COMUNE DI CESENA

Piano Urbanistico Attuativo di Iniziativa Privata
05/03-AT4a - Diegaro, Via San Cristoforo

ALLEGATO I - Prescrizioni di screening -

Maggio 2011

fig.1. PTCP

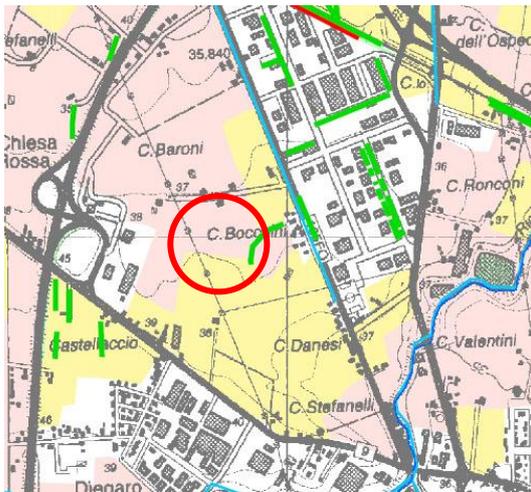
- 1) **nelle fasi attuative del completamento del Polo Produttivo di Pievesestina – Torre del Moro, pertanto, con esplicito riferimento ai nuclei 2, 6 e 7 non potranno essere danneggiati e/o abbattuti le piante, i gruppi, i filari meritevoli di tutela presenti nelle aree in esame e specificamente individuati nella Tav. 3 del PTCP e nella Tav. PS 5.4 del vigente PRG del Comune di Cesena.**

Nella tavola 3 del PTCP (fig.1) e nella tavola PS 5.4 del PRG (fig.2) è presente, nei pressi dell'area del presente PUA, un filare tutelato. Tale filare, tutelato dal PTCP, risulta adiacente all'area verde pubblica prevista nel Piano al limite sud del perimetro del comparto. Dai dati in nostro possesso risulta esterno all'area di intervento e pertanto non verrà interessato ne' interferirà con i lavori; tuttavia si specifica che se al momento del picchettamento dell'area questo dovesse risultare, anche in minima parte, all'interno del comparto, esso verrà tutelato e salvaguardato conformemente a quanto previsto dalla relativa normativa.
